INFORMACIÓN DE SERVICIO

Cambio en el diseño de la polea de inversión 532 0433 10

Motor: 1.9 D

INA 0057

Polea de inversión 532 0433 10, versión anterior (A) y versión nueva (B)

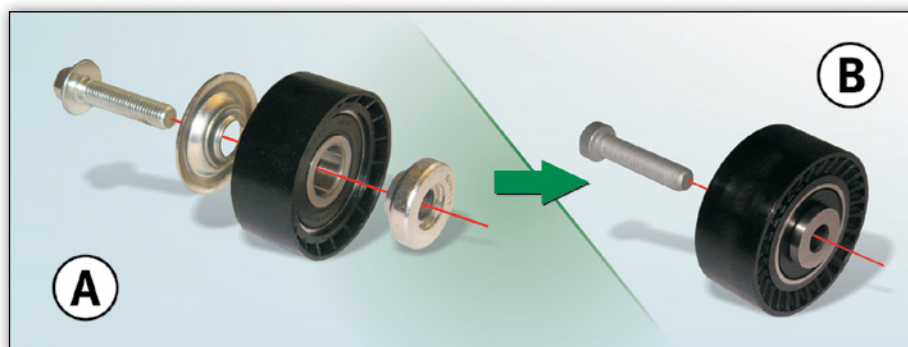
Dentro del marco del continuo desarrollo de nuestros productos, se ha modificado el diseño de la polea de inversión 532 0433 10.

En la nueva versión se han eliminado la arandela protectora y el separador que hasta ahora se suministraban sueltos (Fig. 1, A). Estos componentes se han integrado en la nueva versión (Fig. 1, B) y ahora son elementos fijos de la polea de inversión.

Las poleas de inversión de A y B (ver Fig.) solamente se pueden fijar con el tornillo suministrado.

Polea A: M10x45, tornillo hexagonal con collar

Polea B: M10x45, tornillo Torx

Durante la fase de modificación, es posible que se mezclen ambos tipos. Ambas versiones cumplen con las especificaciones técnicas y pueden utilizarse sin limitaciones.
